<p>ALCALDÍA MAYOR DE BOGOTÁ D.C. AMBIENTE INstituto Distrital de Gestión de Riesgos y Cambio Climático</p>	<b>CONCEPTO TÉCNICO DE REVISIÓN DE ESTUDIO PARTICULAR DE AMENAZA Y RIESGO POR FENÓMENOS DE REMOCIÓN EN MASA EN FASE I</b>	Código:	<b>GPR-FT-08</b>
		Versión:	<b>05</b>
		Fecha de Revisión	<b>21/04/2016</b>

1.1 CONCEPTO TÉCNICO No. CT:	CT-8221
1.2 DEPENDENCIA:	Análisis de Riesgos y Efectos de Cambio Climático
1.3 AREA FUNCIONAL:	Conceptos Para Planificación Territorial
1.4 REFERENCIA CRUZADA RADICADO IDIGER:	2017ER13714
1.5 RESPUESTA OFICIAL No.	RO-96874

2.1 SOLICITANTE:	Gonzalo Adolfo Figueredo Camacho
2.2 PROYECTO:	Multifamiliar Villa Hilda
2.3 LOCALIDAD:	04. San Cristóbal
2.4 UPZ:	51. Los Libertadores
2.5 BARRIO O SECTOR CATASTRAL:	Canadá
2.6 DIRECCIÓN:	Calle 47 Sur No. 3 B – 50 Este
2.7 CHIP:	AAA0006JREA
2.8 ÁREA (Ha):	0.32
2.9 FECHA DE VISITA:	15 de Agosto de 2017
2.10 FECHA DE ELABORACIÓN:	22 de Agosto de 2017
2.11 EJECUTOR DEL ESTUDIO:	I.C.M.I GEOTECNIA GONZALO ADOLFO FIGUEREDO CAMACHO

## 5. PRIMERA REVISIÓN DEL ESTUDIO – Concepto técnico No. 8221

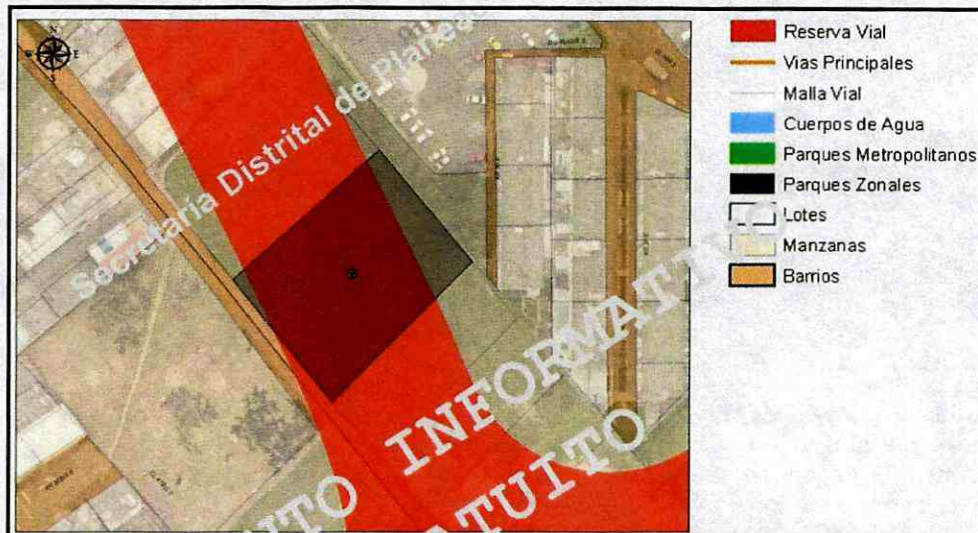
Se pudo evidenciar que la morfología del predio no ha sido intervenida por acción antrópica, se hace evidente la progresiva urbanización de los lotes vecinos, sin embargo no se detectó que esta actividad afecte la estabilidad de los terrenos construidos.

De acuerdo con los antecedentes presentados y consultados en el Sistema de Información para la Gestión de Riesgos y Cambio Climático – SIRE, no se identificó en el área de influencia directa diagnósticos técnicos que evidencien procesos de remoción en masa.
